改善箇所説明図

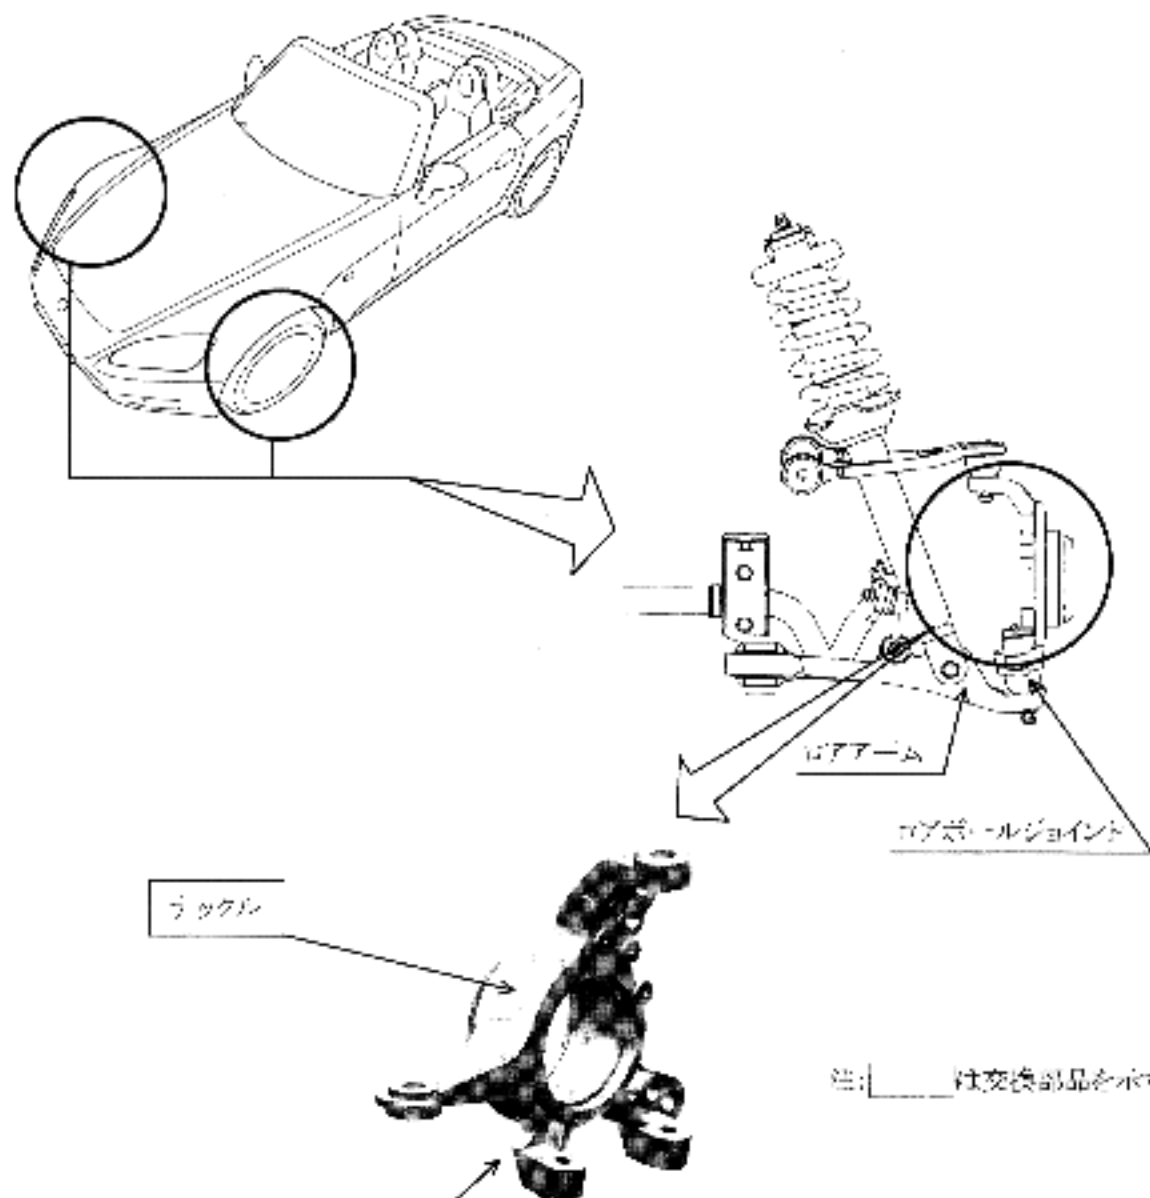
基準不適合発生箇所

緩衝装置の前輪用ナックルのロアアーム取付部の剛性に余裕がないため、サーキット走行等の激しい走行を繰り返し行くと、ロアアーム取付部に大きな荷重がかかることから、当該ロアアーム取付部が疲労により破損し、最悪の場合、走行不能に至るおそれがある。

改善内容

全車両、当該ラックルを対策品と交換する。
